ILMO. SR. SECRETÁRIO DA SECRETARIA DE ESTADO DA CULTURA E ECONOMIA CRIATIVA DO DISTRITO FEDERAL - SECEC.

Processo administrativo n.º 00150-00008366/2021-37

EDITAL DE CONCURSO SECEC-DF Nº 5/2022

Projeto ORLA 000:

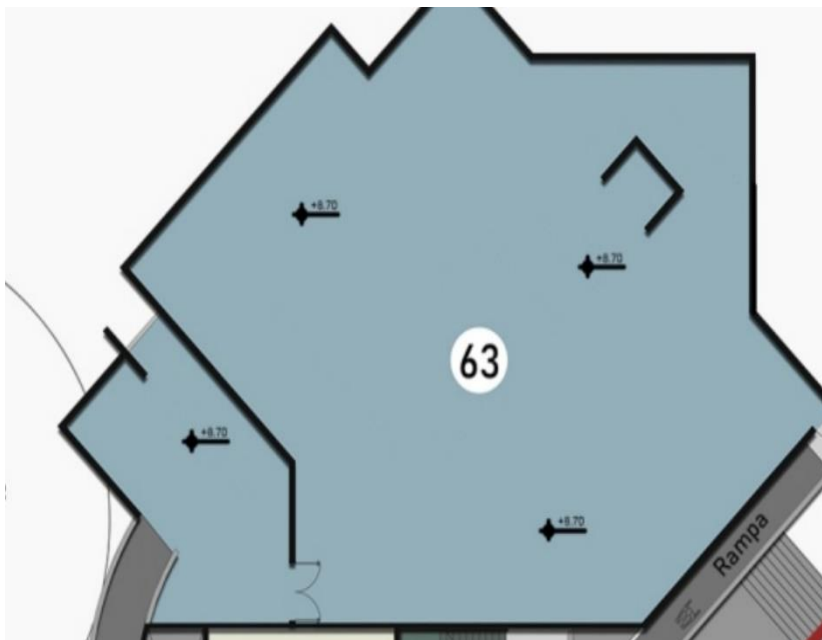
1. Não apresentou esquema construtivo em duas etapas (Item 11.4, V do Edital)
2. Não apresentou cortes/níveis para identificação da altura máxima da edificação (Art. 2º., VI, Lei 995/2021 e item V do anexo do Edital)

Quanto ao item acima, cumpre esclarecer que o Edital, em seu item 11.4, V não exige a apresentação de “esquema construtivo” como faz parecer ser a decisão ora guerreada, e sim a apresentação:

- a) *de esquema de construção do museu, considerando a total implantação em duas etapas, de forma que o programa mínimo da primeira etapa seja atendido, sem prejuízo ao seu funcionamento;*

Nessa seara, a ora participante ORLA 000, em seu projeto **representou a construção em imagens gráficas e descreveu a construção em duas etapas, garantindo que o programa mínimo da primeira etapa seja atendido, sem prejuízo ao seu funcionamento,** como mostra abaixo com a reprodução do conteúdo apresentado no projeto:

O projeto foi pensado de uma forma que seja executado em duas etapas, sendo a primeira etapa o próprio museu, e na segunda etapa o teatro / restaurante e os jardins externos com a estufa.

Assim, resta demonstrado que a ora postulante apresentou seu projeto representando a construção em **imagens gráficas e descrevendo-a em DUAS ETAPAS,** atendendo integralmente a exigência do edital no que tange ao item 11.4, V.
